INFORMATION TECHNIQUE

TI1219

Pièce de renfort supplémentaire pour douchette de l'infuseur HTP

Infuseur HTP

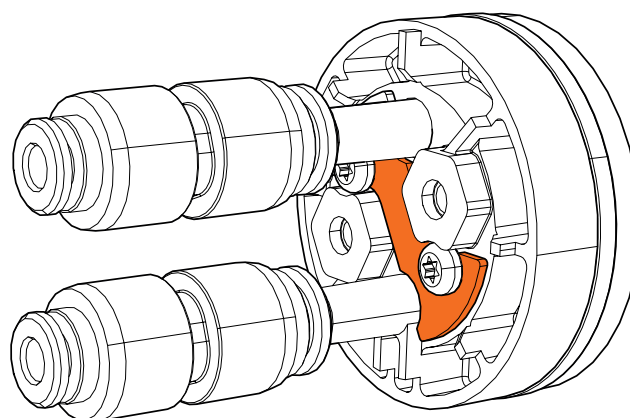
Dans le cadre d'améliorations continues apportées à nos produits, nous avons ajouté une pièce supplémentaire à l'arrière de l'entrée de piston de l'infuseur plastique. Nous voulons en effet que notre dispositif de contrôle développé dans ce but puisse être en mesure d'effectuer des tests.

4070161500

Pour les appareils de type HO, cette pièce de renfort sera montée à partir de la semaine de production 13/2019 et du n° de série 90483086.

Pour les appareils de type HG, elle sera montée à partir de la semaine de production 13/2019 et du n° de série 90479218.
